ACTA No. 4182.010.26.1.404.4	FECHA:	15/sep/2020
	HORA INICIAL:	09:00 am
	HORA FINAL:	01:00 pm
OBJETIVO: Realizar visita el Palomar para replanteo de elementos del sistema contrato 404 y 221 - 2020		LUGAR: El Saladito

1. Reunión de inicio.
2. Revisión de los predios 21 al 30 localizados en El Saladito.
3. Actualización de número de cámaras y localización de los sistemas en cada predio.

PREDIO No. 21 AYDA C. ALVEAR

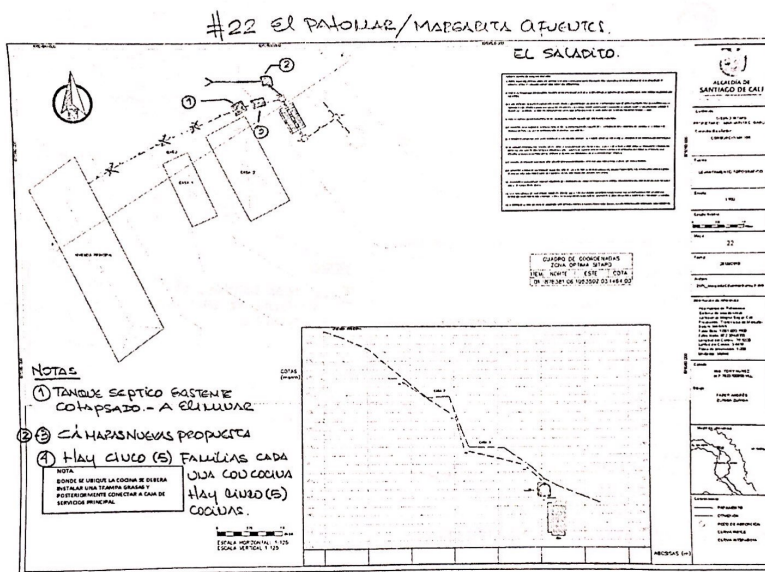
- El diseño original no incluyó la trampa de grasas y se evidenció que viven seis familias cuyas viviendas vierten todas las aguas residuales -incluidas las de las cocinas- por una única tubería de Ø4" que llega a una caja en concreto desde la cual deberán tomarse los vertimientos hacia la SITARD. Como es necesario resolver el problema de la remoción de grasas antes que el agua residual llegue a la SITARD, el representante de la interventoría, los ingenieros apoyo a la supervisión de la UAESP y el residente del contratista consideran que se debe construir una cámara especial.
- En los planos de diseño se proponen cinco (5) cajas y un sistema tipo C para este usuario, la revisión y ajuste arrojó que se requieren las cinco (5) cajas, pero una de ellas especial y que el sistema sigue siendo de tipo C según el caudal aportado por las personas que habitan la vivienda.

#23 EL PALOMAR / EVALUO QUIRAB

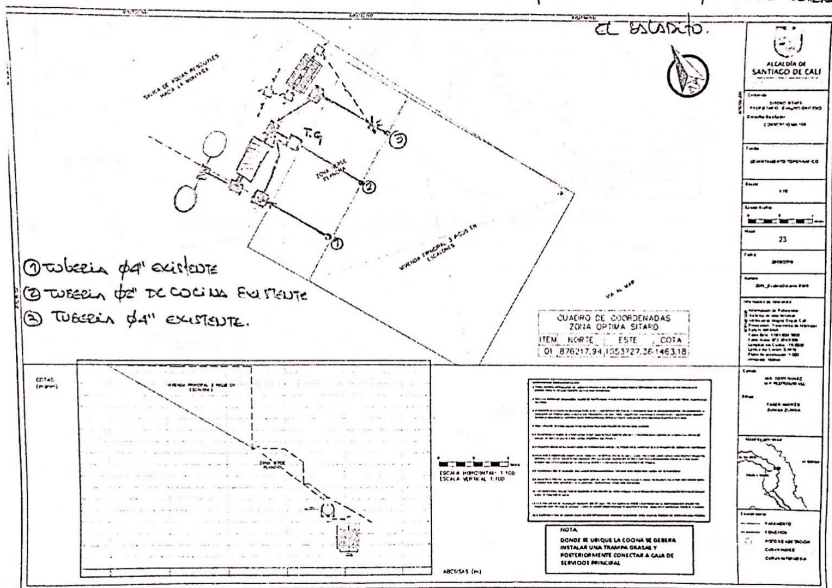
- La localización propuesta en los planos de diseño no se ajustó a las condiciones del terreno, por tanto, el representante de la interventoría, los ingenieros apoyo a la supervisión de la UAESP y el residente del contratista, realizaron los ajustes necesarios de localización de las estructuras que componen el sistema.
- En los planos de diseño se proponen cuatro (4) cajas y un sistema tipo B para este usuario. La revisión y ajuste arrojó que se requieren cinco (5) cajas y que el sistema sigue siendo de tipo C según el caudal aportado por las personas que habitan la vivienda.

PREDIO No. 24 AYDA C. ALVEAR

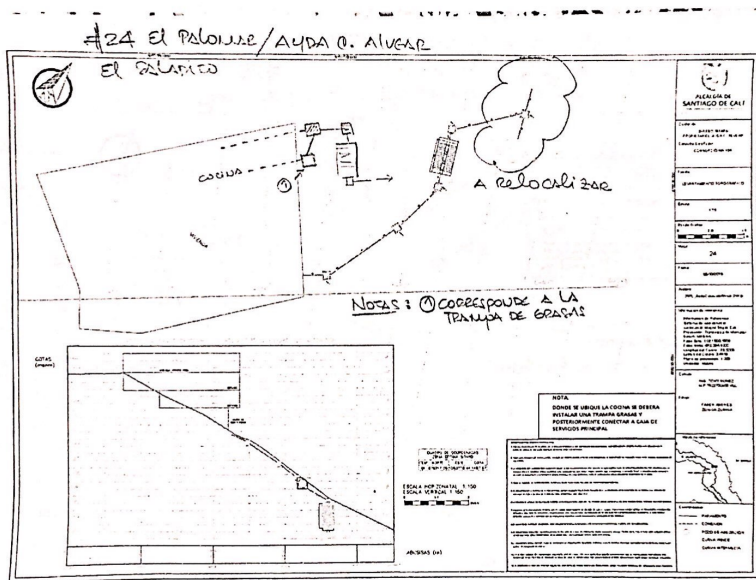
- La localización propuesta en los planos de diseño no se ajustó a las condiciones del terreno, por tanto, el representante de la interventoría, los ingenieros apoyo a la supervisión de la UAESP y el residente del contratista, realizaron los ajustes necesarios de localización de las estructuras que componen el sistema.
- En los planos de diseño se proponen cinco (5) cajas y un sistema tipo C para este usuario. La revisión y ajuste arrojó que se requieren cuatro (4) cajas y que el sistema sigue siendo de tipo C según el caudal aportado por las personas que habitan la vivienda.

PREDIO No. 25 ANA F. IDROBO

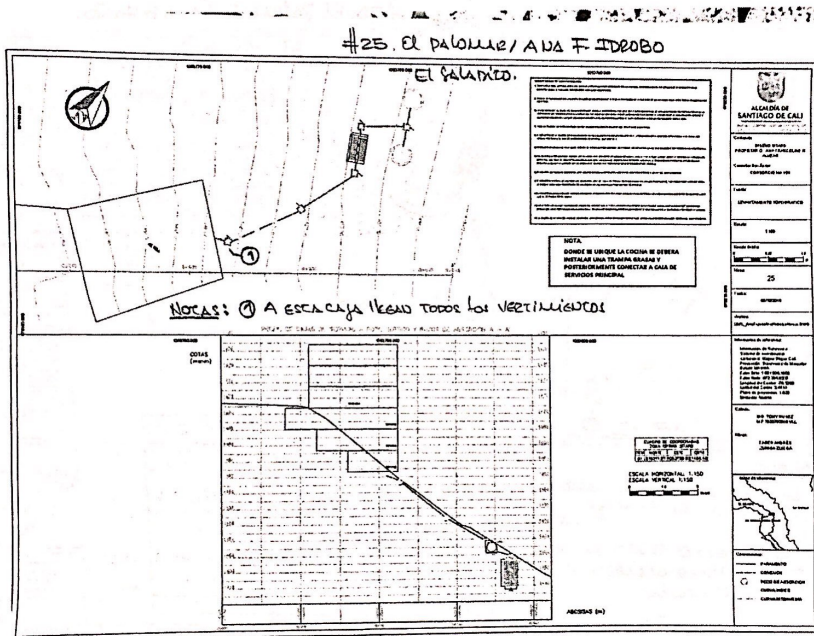
- El diseño original no incluyó la trampa de grasas y se evidenció que son tres casas cuyas viviendas vierten las aguas residuales revueltas. Como es necesario resolver el problema de la remoción de grasas antes de que el agua residual llegue a la SITARD, el representante de la interventoría, los ingenieros apoyo a la supervisión de la UAESP y el residente del contratista consideran que se debe construir una cámara especial.
- En los planos de diseño se proponen cinco (5) cajas y un sistema tipo C para este usuario. La revisión y ajuste arrojó que se requieren cinco (5) cajas, una de ellas especial y que el sistema sigue siendo de tipo C según el caudal aportado por las personas que habitan la vivienda.

PREDIO No. 26 ANA BOLAÑOS

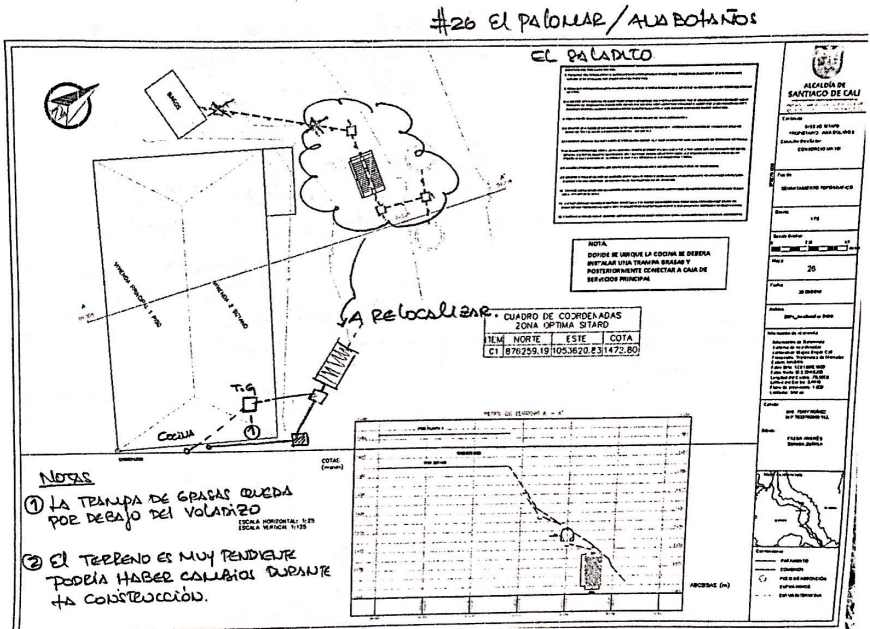
- La localización propuesta en los planos de diseño no se ajustó a las condiciones del terreno, por tanto, el representante de la interventoría, los ingenieros apoyo a la supervisión de la UAESP y el residente del contratista, realizaron los ajustes necesarios de localización de las estructuras que componen el sistema.
- En los planos de diseño se proponen cinco (5) cajas y un sistema tipo C para este usuario. La revisión y ajuste arrojó que se requieren cuatro (4) cajas y que el sistema sigue siendo de tipo C según el caudal aportado por las personas que habitan la vivienda.

PREDIO No. 27 ISAURA GARCÍA

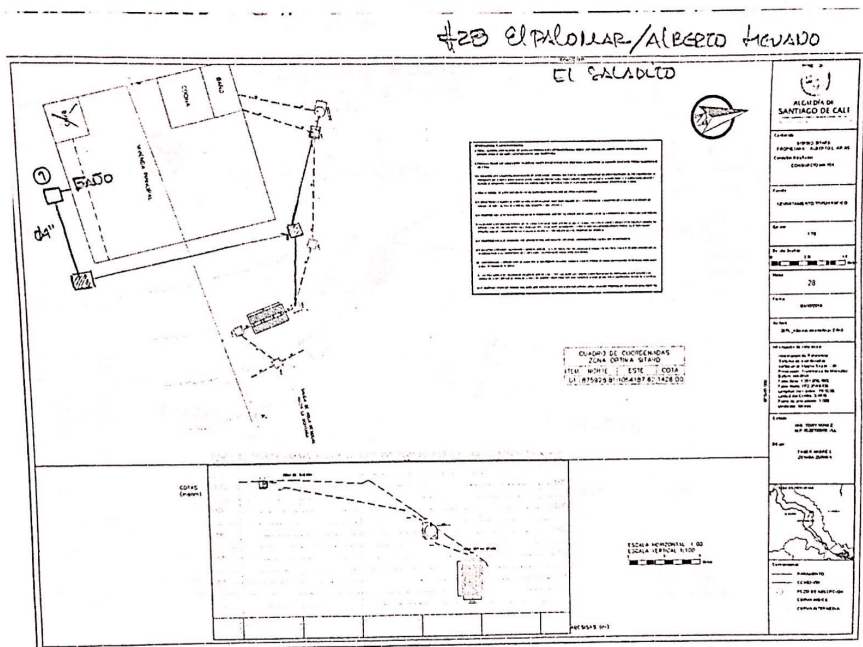
- La localización propuesta en los planos de diseño no se ajustó a las condiciones del terreno, por tanto, el representante de la interventoría, los ingenieros apoyo a la supervisión de la UAESP y el residente del contratista, realizaron los ajustes necesarios de localización de las estructuras que componen el sistema.
- En los planos de diseño se proponen cuatro (4) cajas y un sistema tipo C para este usuario. La revisión y ajuste arrojó que se requieren siete (7) cajas y que el sistema sigue siendo de tipo C según el caudal aportado por las personas que habitan la vivienda.

PREDIO No. 29 SOLEDAD GIRALDO

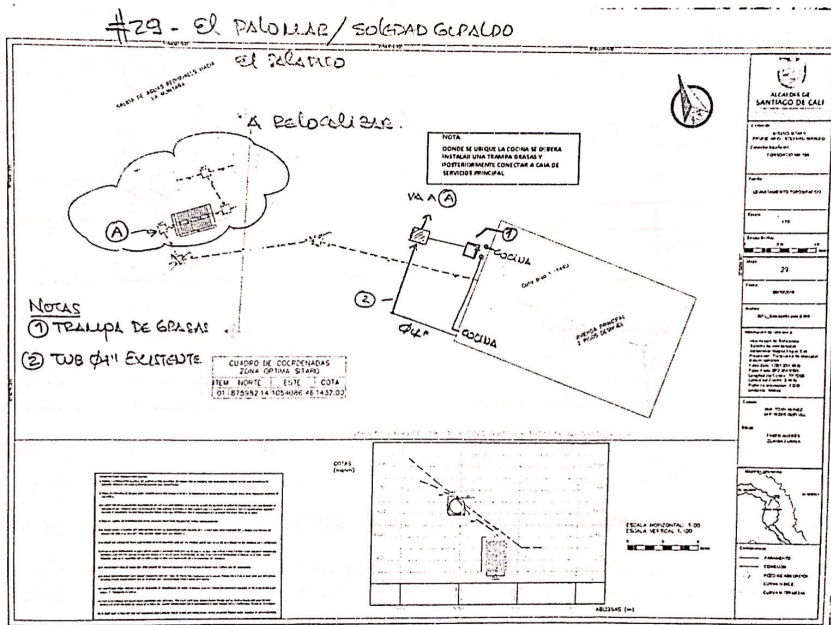
- La localización propuesta en los planos de diseño no se ajustó a las condiciones del terreno, por tanto, el representante de la interventoría, los ingenieros apoyo a la supervisión de la UAESP y el residente del contratista, realizaron los ajustes necesarios de localización de las estructuras que componen el sistema.
- En los planos de diseño se proponen cinco (5) cajas y un sistema tipo C para este usuario. La revisión y ajuste arrojó que se requieren cuatro (4) cajas y que el sistema sigue siendo de tipo C según el caudal aportado por las personas que habitan la vivienda.

PREDIO No. 30 LILIA LIÉVANO

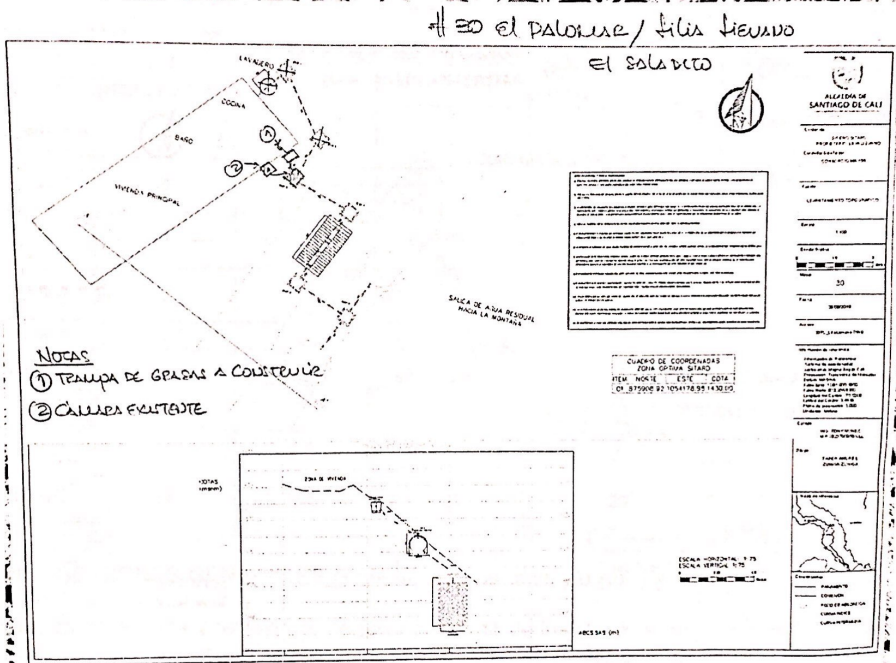
- La localización propuesta en los planos de diseño no se ajustó a las condiciones del terreno, por tanto, el representante de la interventoría, los ingenieros apoyo a la supervisión de la UAESP y el residente del contratista, realizaron los ajustes necesarios de localización de las estructuras que componen el sistema.
- En los planos de diseño se proponen seis (6) cajas y un sistema tipo B para este usuario. La revisión y ajuste arrojó que se requieren cuatro (4) cajas y que el sistema sigue siendo de tipo B según el caudal aportado por las personas que habitan la vivienda.
